○防衛省告示第六十六号

飛行場及び航空保安施設の設置及び管理の基準に関する訓令（昭和三十三年防衛庁訓令第百五号）第十条及び第十九条の規定に基づき、静浜飛行場の施設について次のとおり告示する。

平成二十三年三月二十八日

入間飛行場　第一図

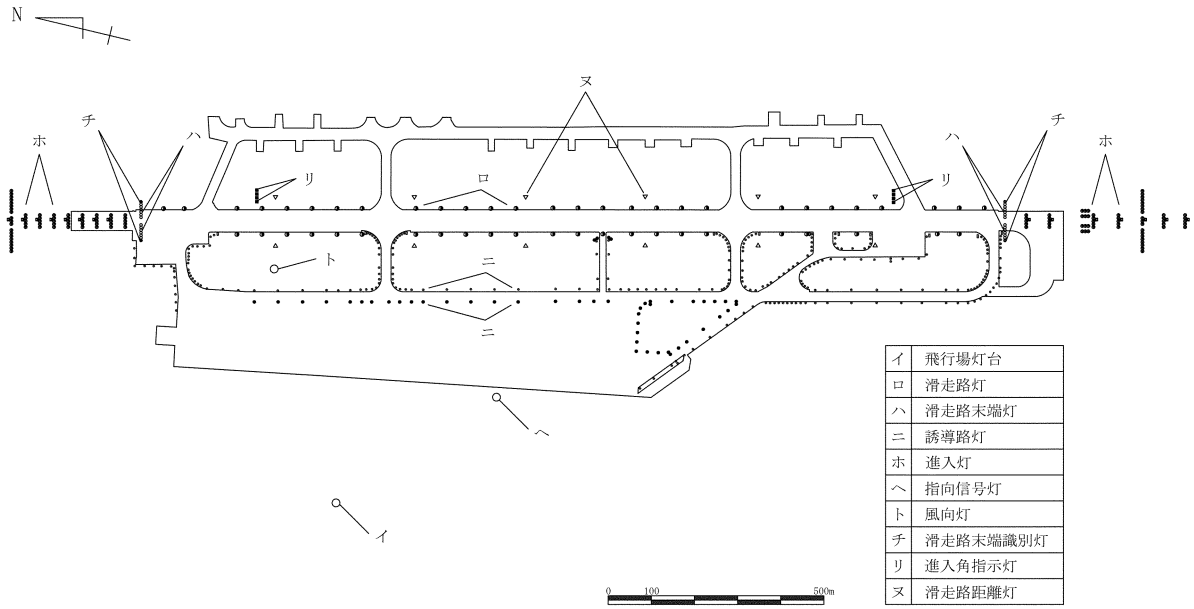
(七)　第一図を次のように改める。

(三)　第四項の表進入角指示灯（ＰＡＰＩ）の項中「滑走路の末端」を「滑走路東側末端」に、「九十三メートルの地点で滑走路の左側に一個」を「約百五十メートルの地点で滑走路中心線に対し左側に配置、滑走路西側末端から着陸方向に向かって約百五十メートルの地点で滑走路中心線に対し右側に配置」に改める。
